白川「緑の区間」整備計画（案）の変更について

令和4年12月

国土交通省 九州地方整備局

熊本河川国道事務所

①天端の石材について

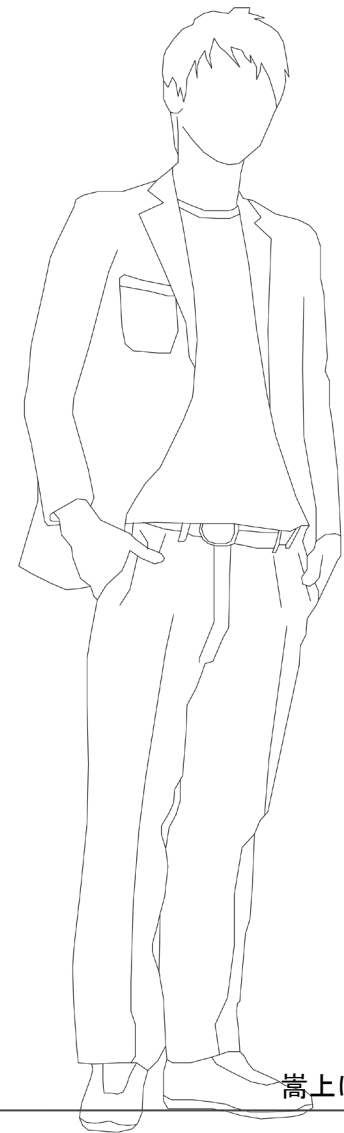
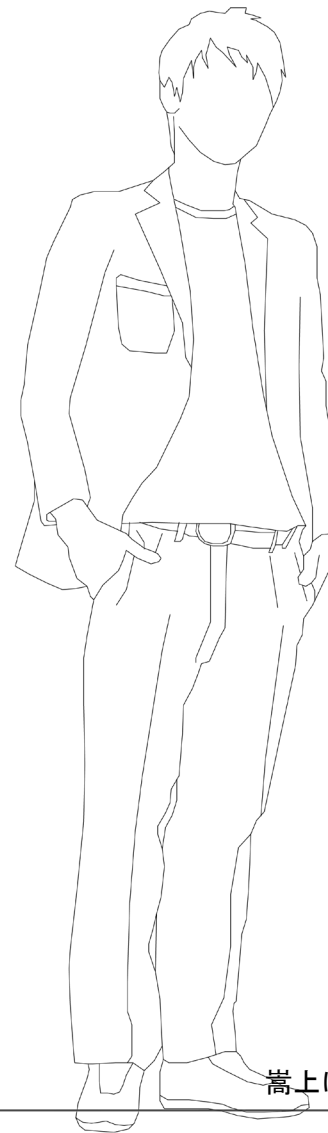
- 令和3年度検討案では、現況の石材を綺麗に剥がして、**2分割して2段に重ねて再利用**する案を検討。
- 天端石の再利用に向けた試験施工を実施した結果、石材とコンクリート間の接着材が強固に残っており、綺麗に石材を剥がして再利用することが困難であることが分かった。⇒**天端の石材は新材を1段で設置**する方針とした。
- 設置する新材のサイズについては、全体のプロポーションを考慮して**高さ80mm×幅250mm×奥行530mm(標準部)**で決定。

R3年度案

石材は再利用して2段重ね
(厚さ6cm × 2段 = 12cm)

R4年度工事

新材を設置
(厚さ8cm × 1段 = 8cm)

②側面の仕上げ（左岸川側）について

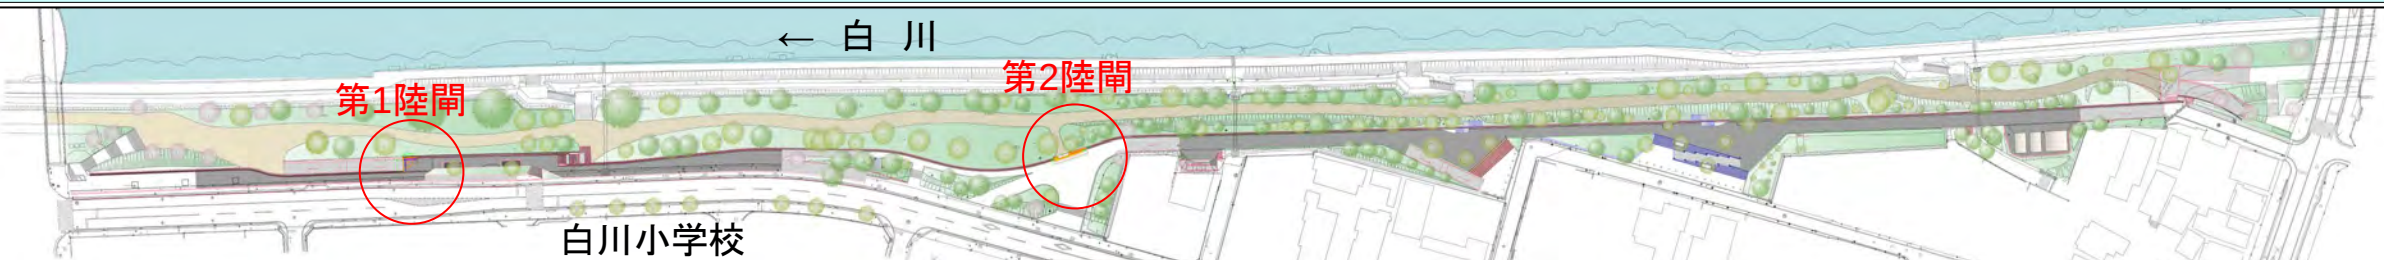
- 現在の堤防立面の化粧型枠は、川側は「ハツリ模様（小）の化粧型枠」、まち側は「天然杉の本木目」であり、令和4年度の工事でも同様の化粧型枠を使用。
- 左岸は堤防の川側に人が近づきやすいため、川側も「天然杉の本木目」で工事。
- 天然杉の本木目の仕上げについては、試験施工現地見学会（R4.9.26）において現況よりも木目がはっきりと出る「焼き浮造り仕上げ」とすることに決定。（※地元代表者、熊本大学学識者と確認）

焼き浮造り仕上げ（本杉）：採用

整備イメージ平面図・断面図
第1陸閘(スイングゲート)

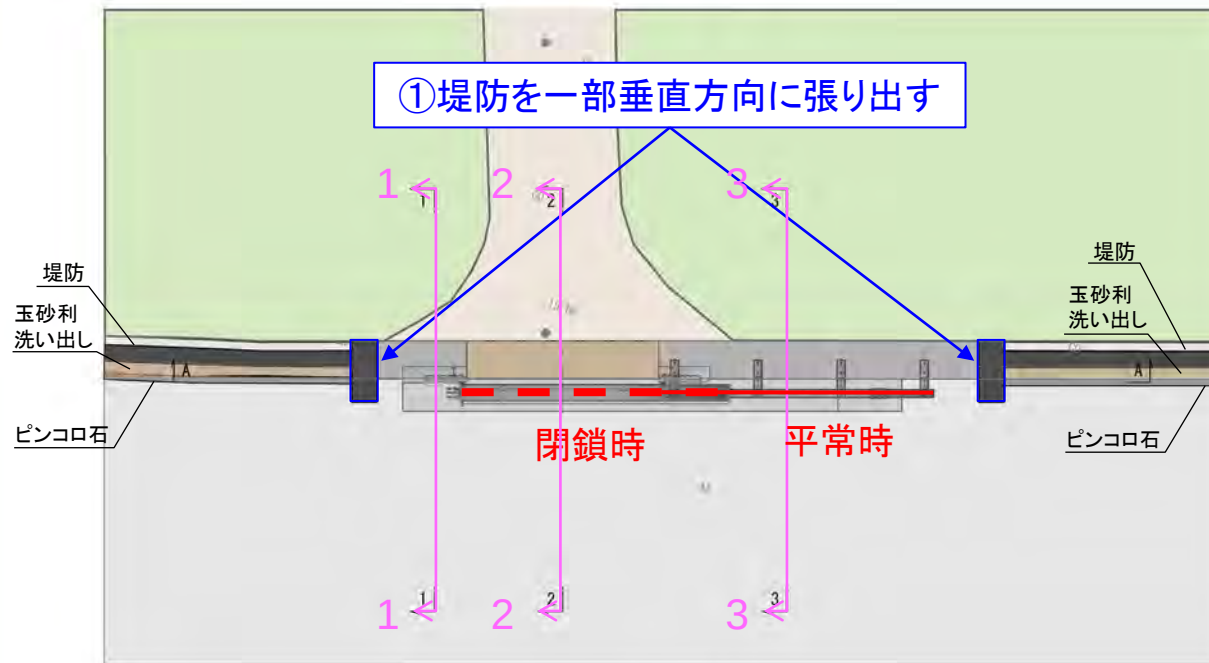
- ①通路を歩く人から見るとゲート部分が堤防よりも通路側に張り出すため、陸閘部直前の堤防の一部を**垂直方向に張り出してゲートを隠す**。
- ②構造部の側面は、堤防と合わせて**杉板化粧型枠を採用する**。
- ③ゲート扉体は、耐久性と維持管理面を考慮して、**ステンレス鋼を採用する**。

①堤防でゲートを隠す

②陸閘部の側面は堤防と合わせる
(杉板化粧型枠)

③ゲートは耐久性等考慮して
ステンレス鋼を採用する

4. 管理用通路等のデザインについて ①W三角広場の修正案について

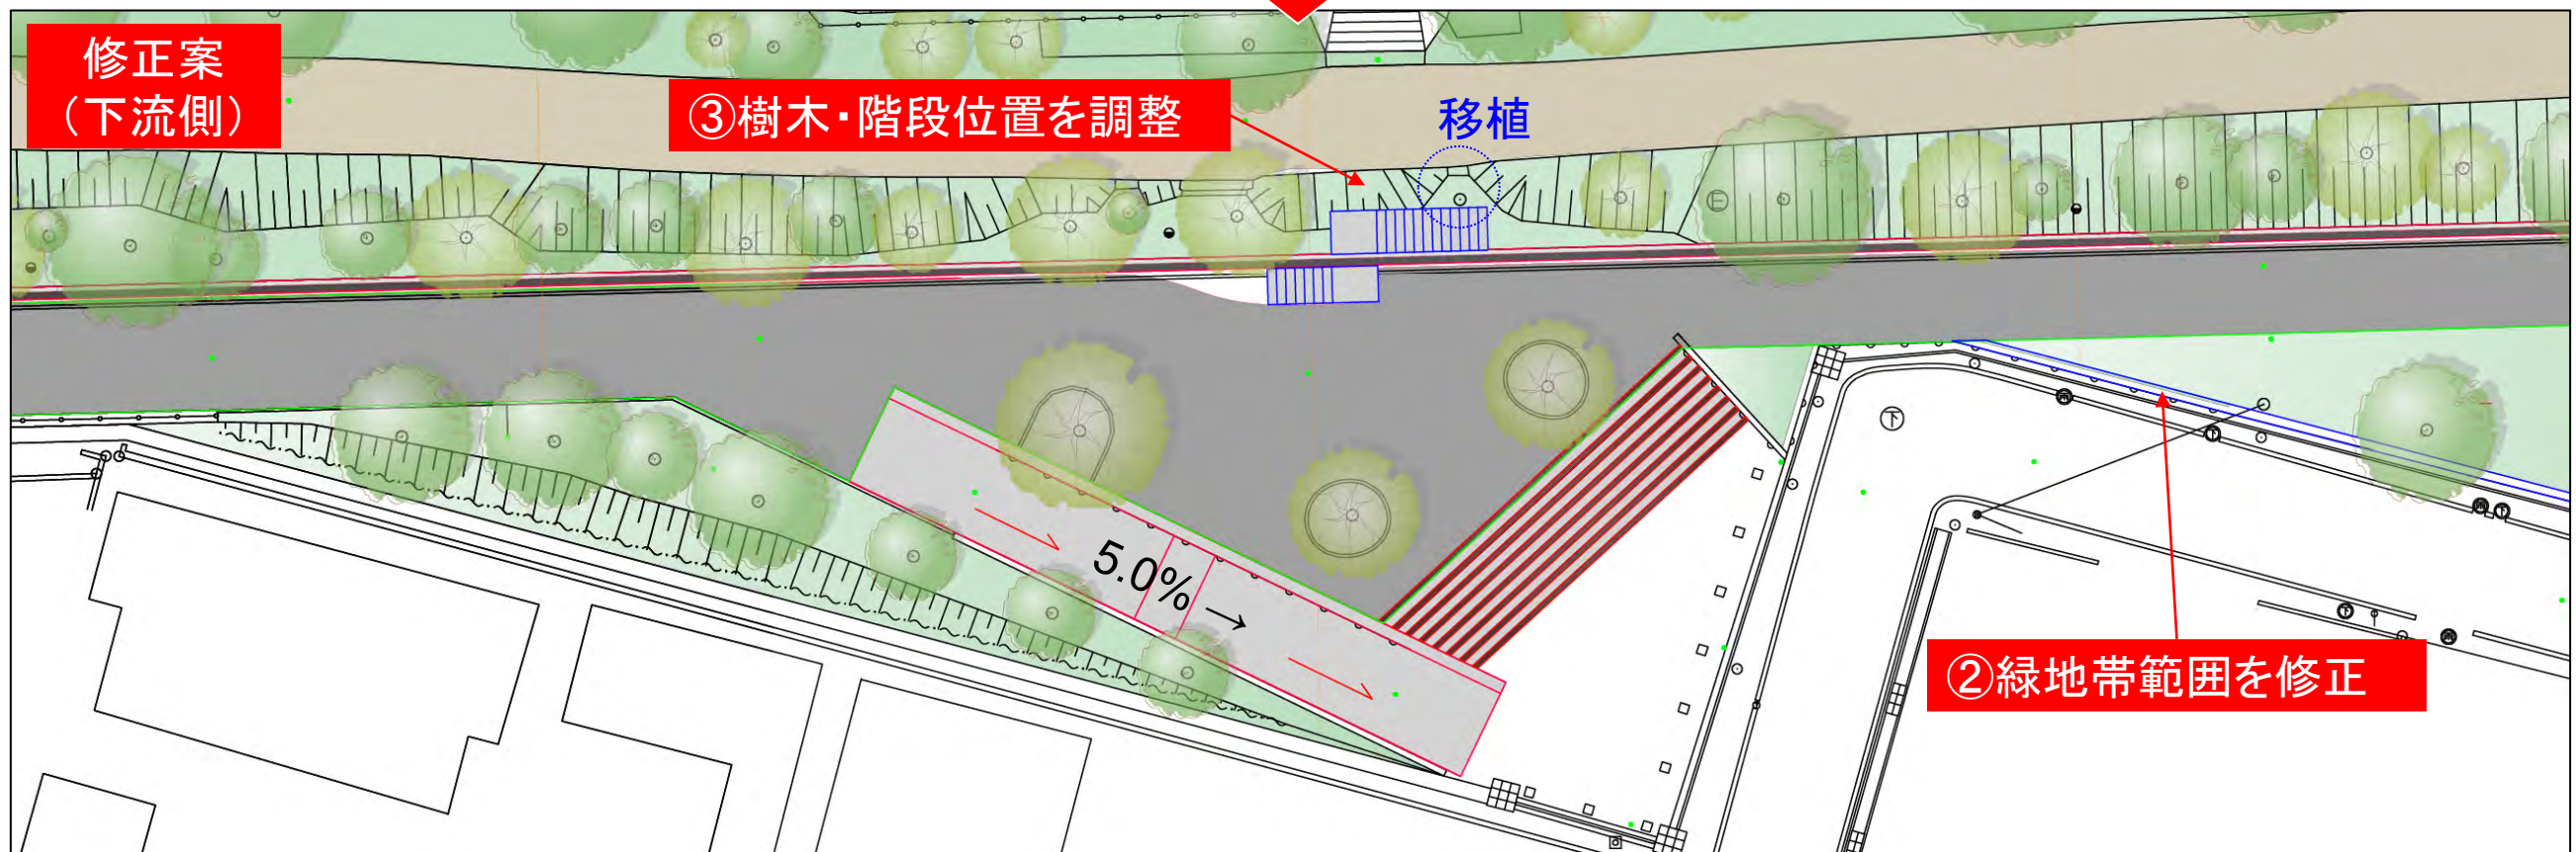
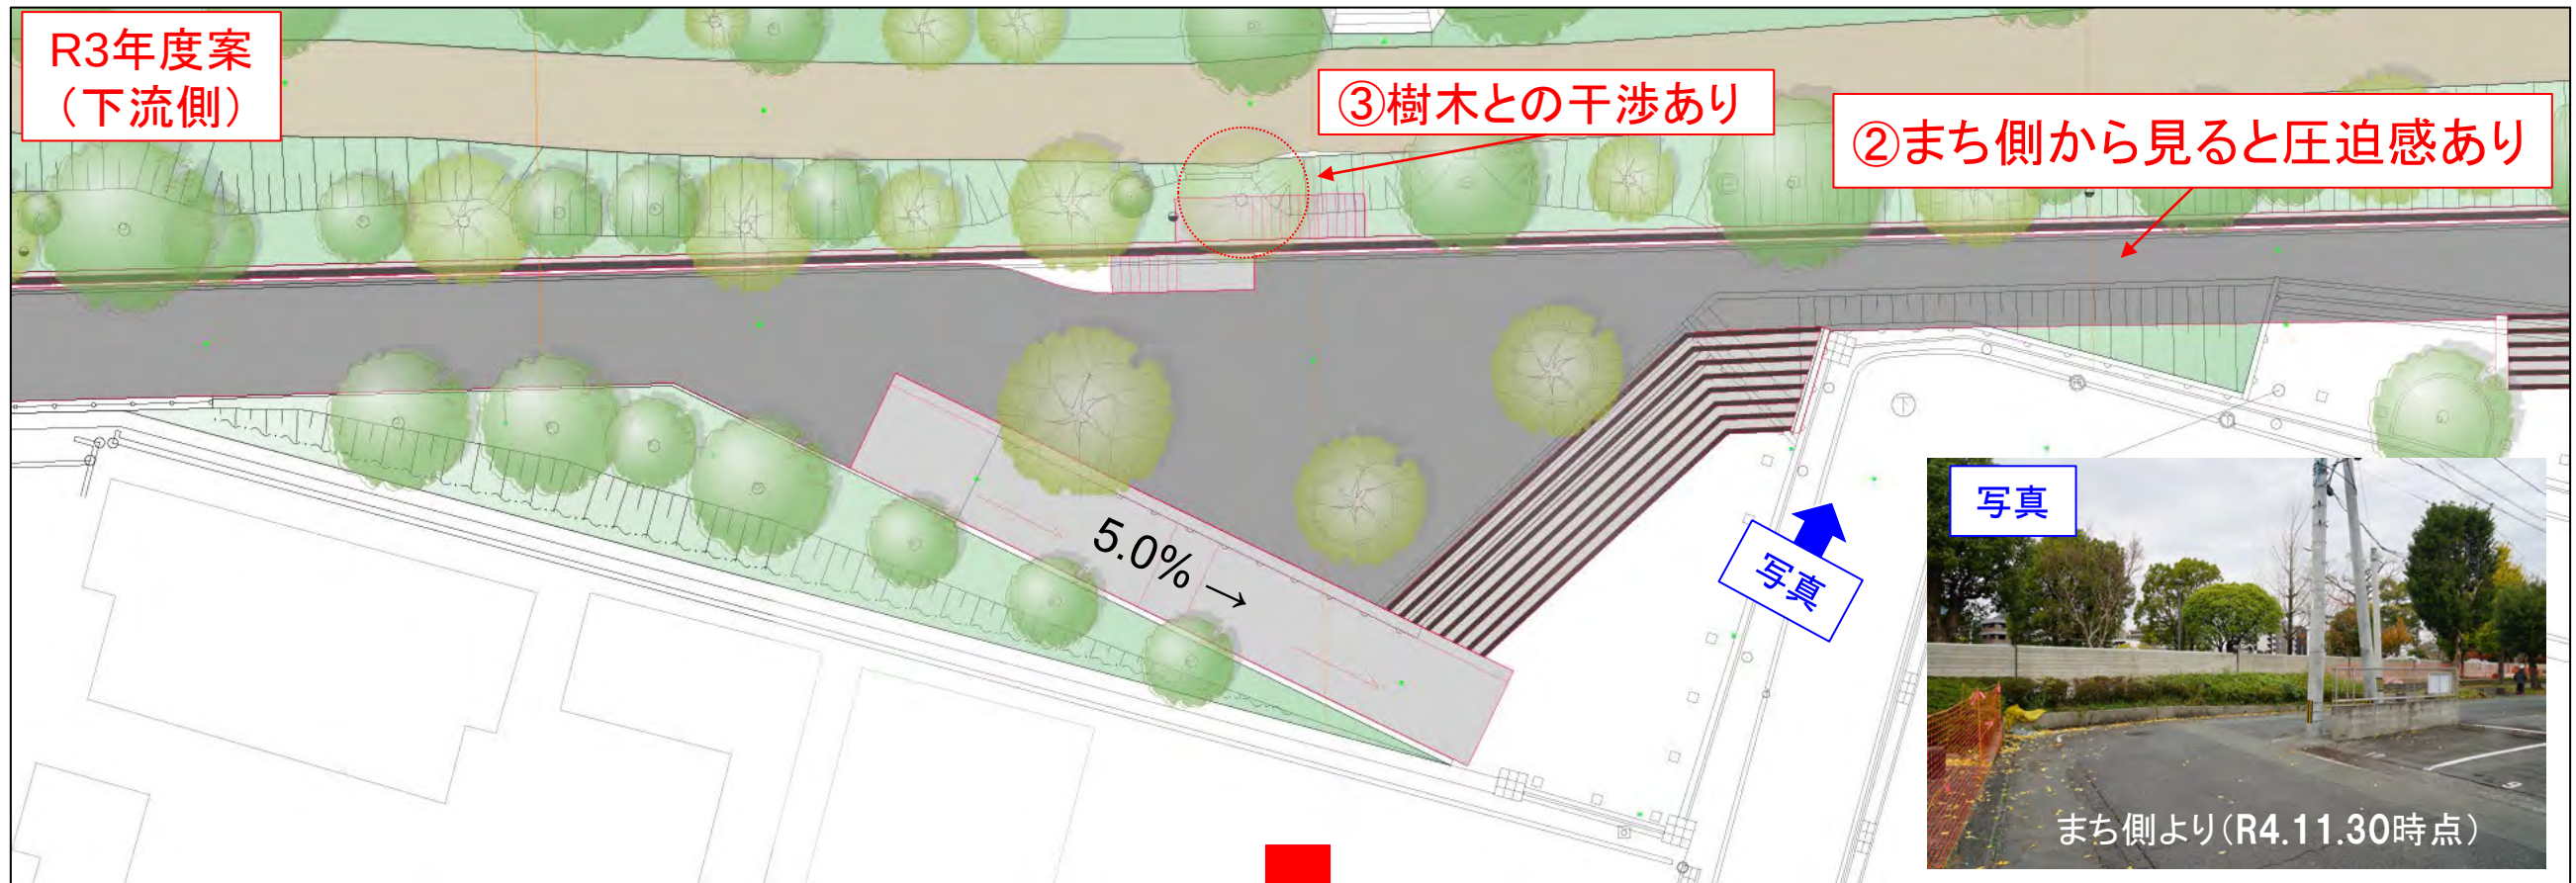
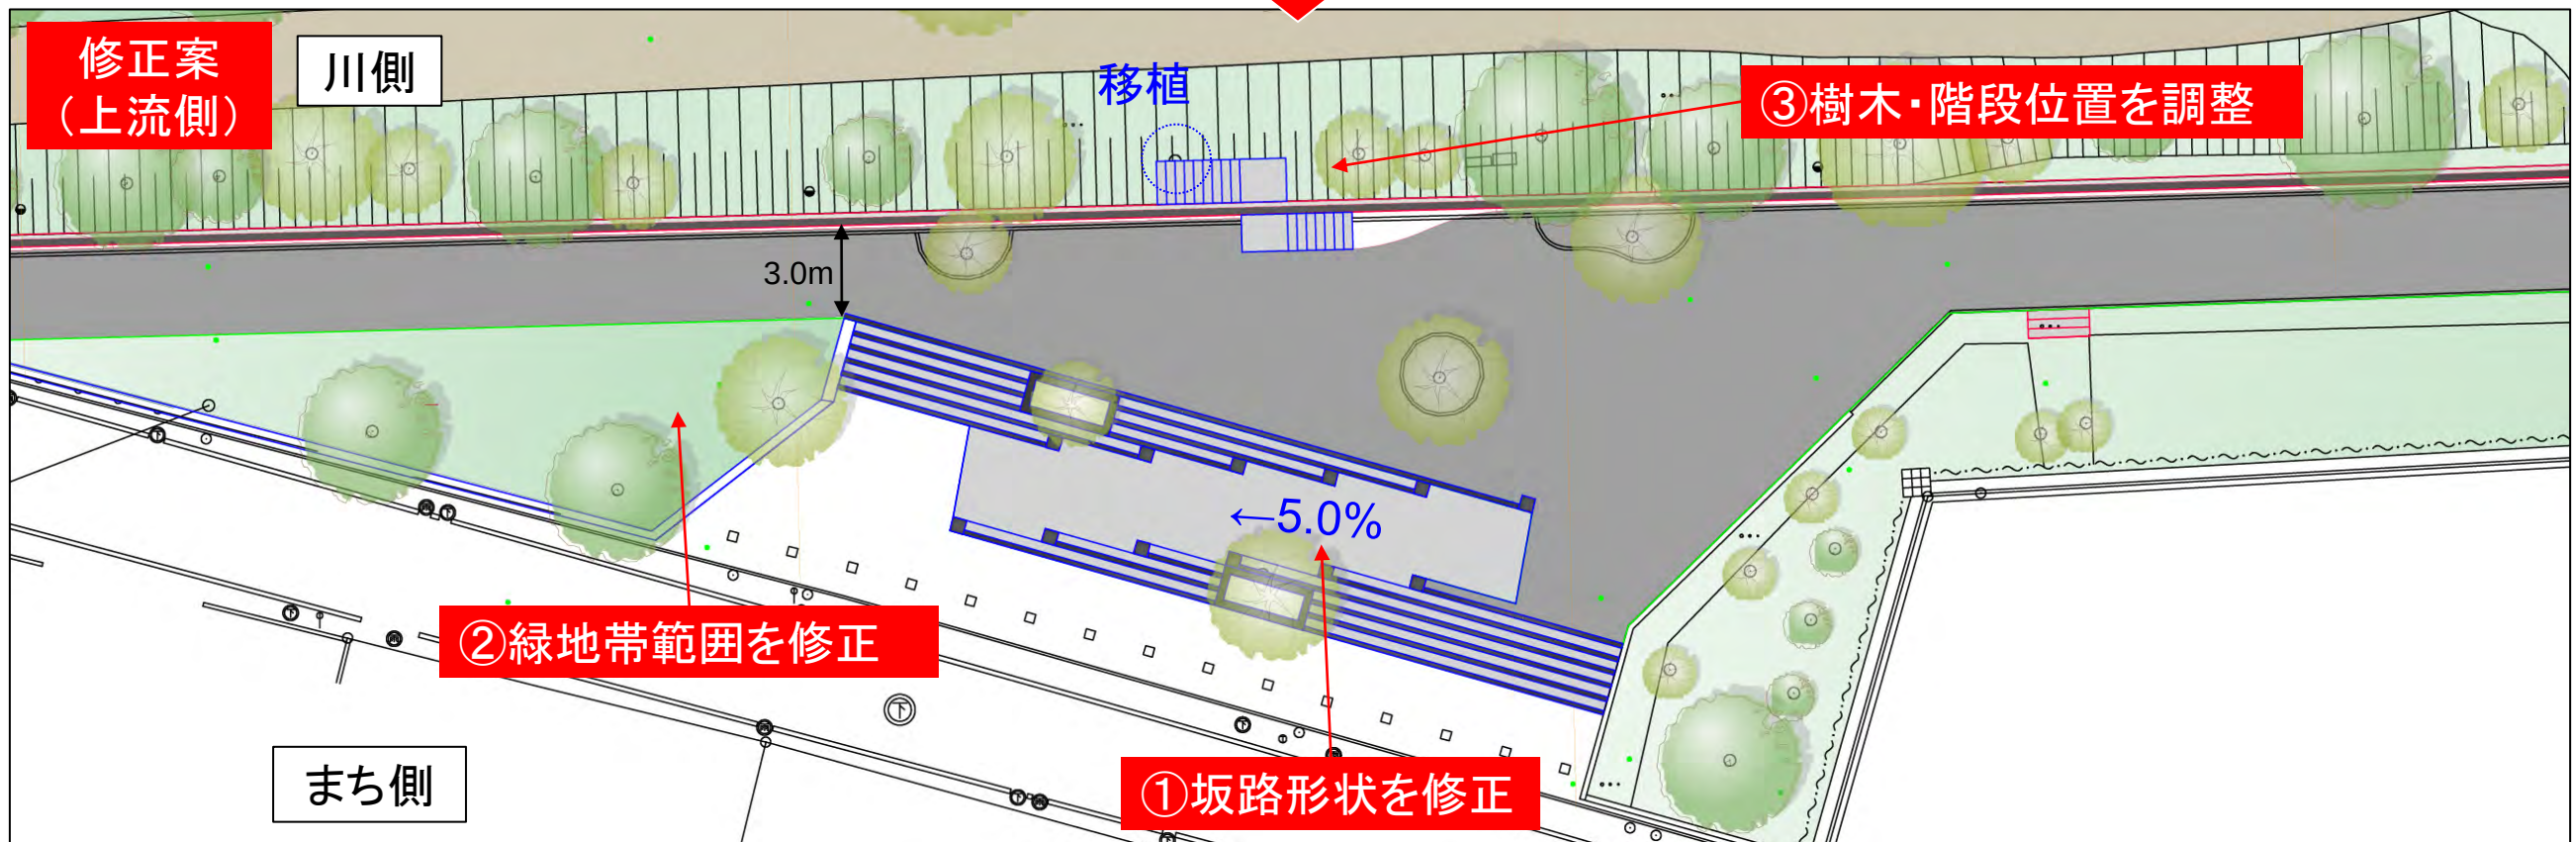
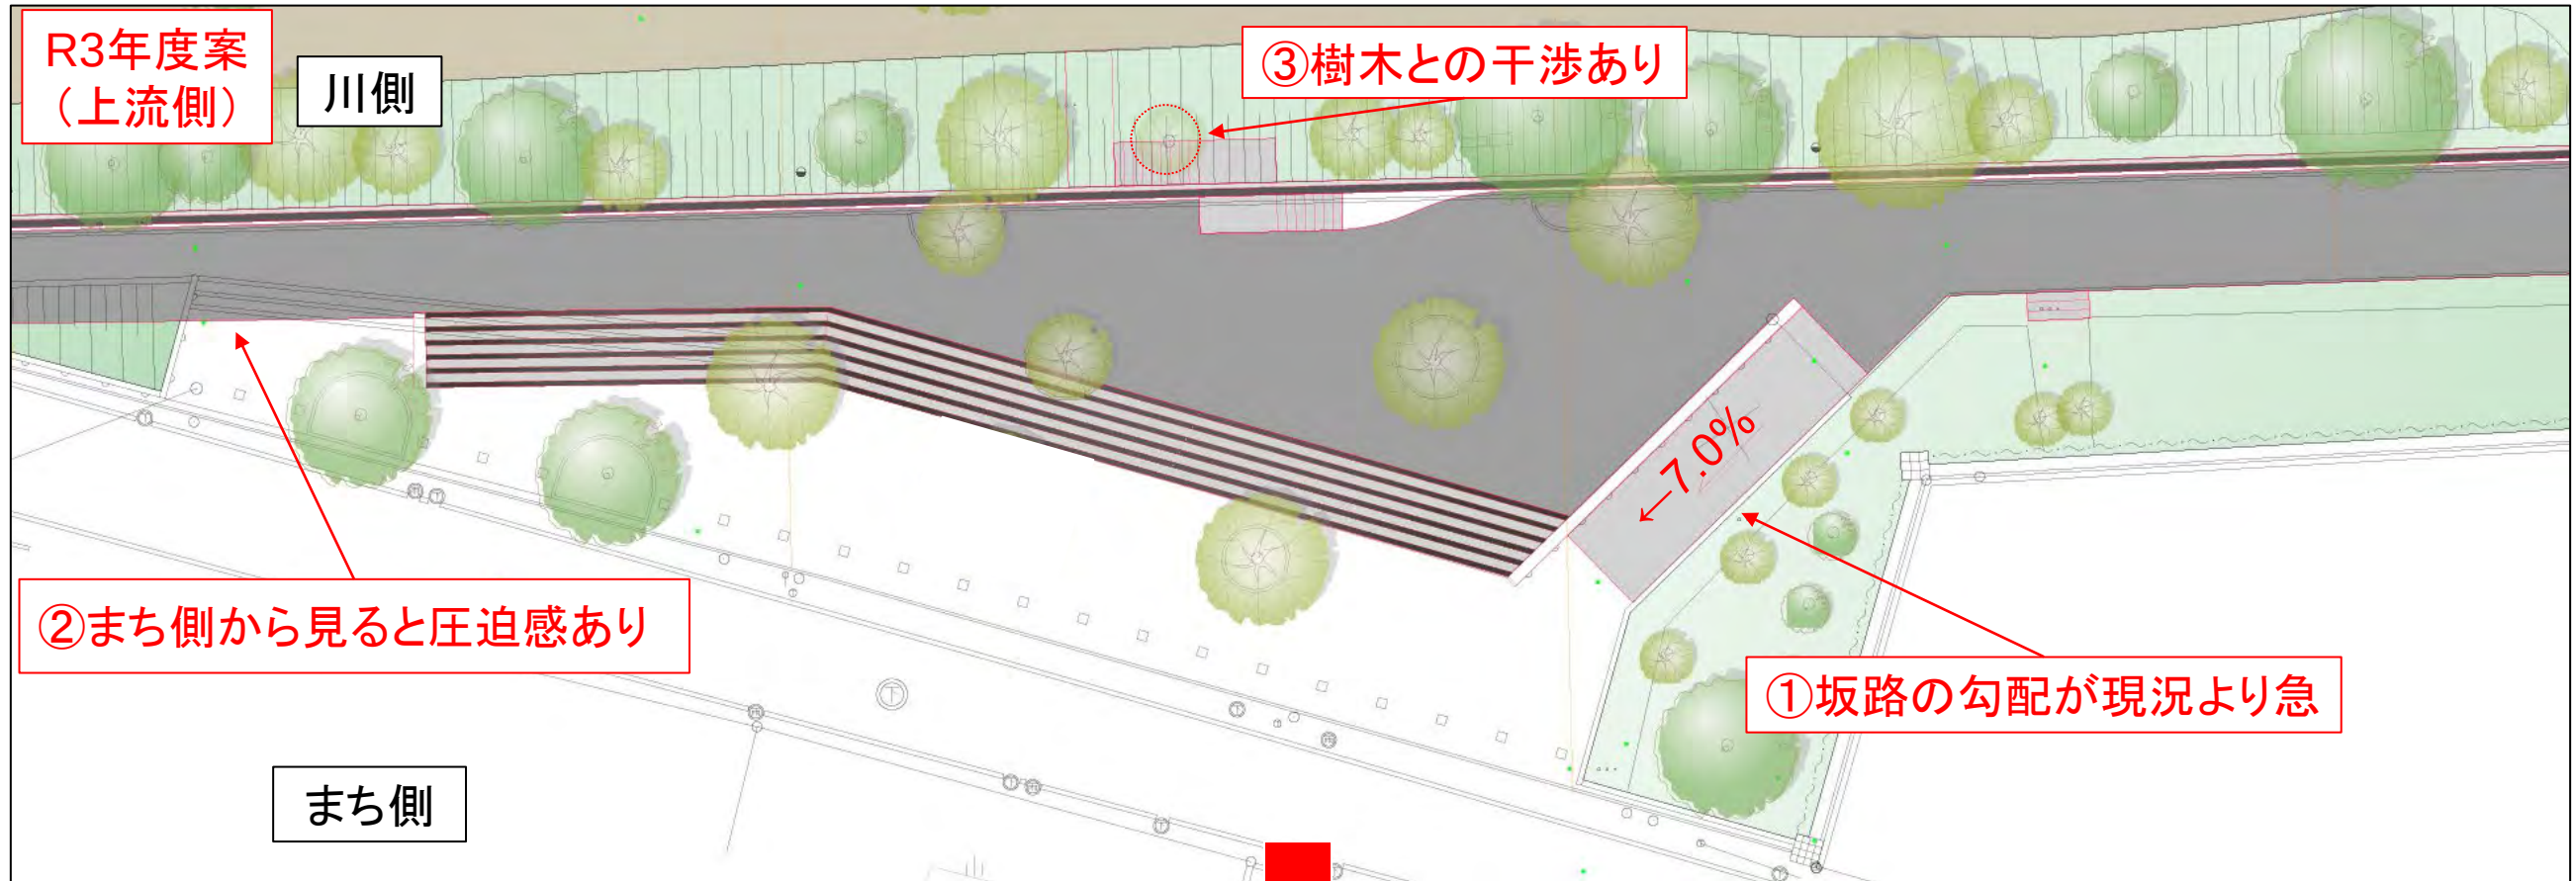
○現地再調査の結果、以下の若干の修正の必要が生じた。

- ①上流側広場の坂路について、現況と同程度の勾配を確保するために**坂路形状を修正**。
- ②まち側から見た時の堤防の圧迫感を和らげるため、**緑地帯範囲を修正**。
- ③川側への**乗越階段**について、一部樹木の位置を調整することで利用しやすい位置に**修正**。
